# 改善箇所説明図

(不具合内容)

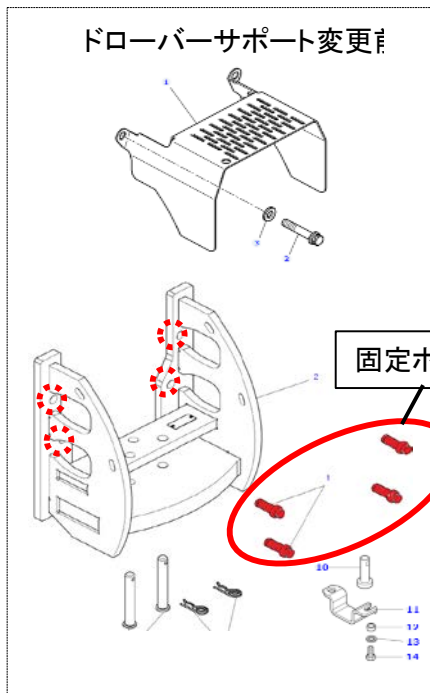
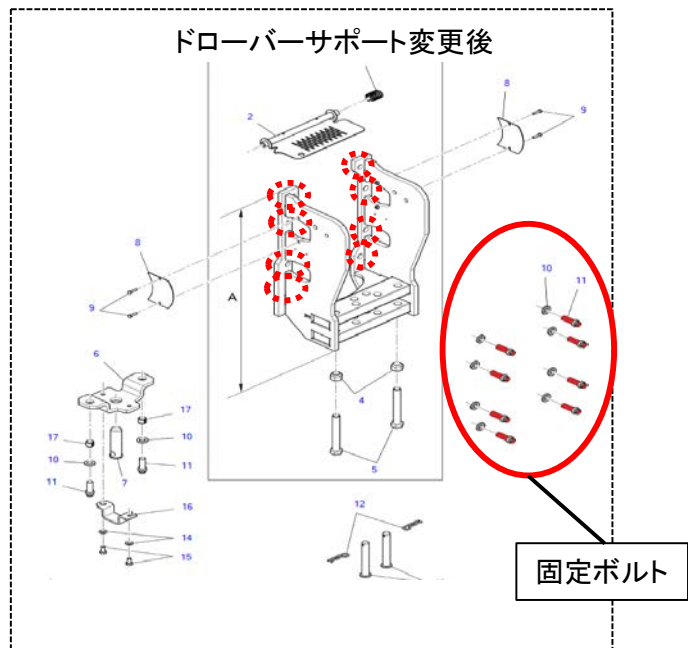
不具合発生箇所

農耕トラクタのドローバーサポート(連結装置)において、固定ボルトの強度が不足しているため、固定ボルトが破損するものがある。そのため、けん引走行中にトラクタに装着した農耕作業用トレーラが外れるおそれがある。

※ドローバーサポートに付属する固定ボルトも交換部品に含む。

全車両、ドローバーサポートを対策品に交換する。
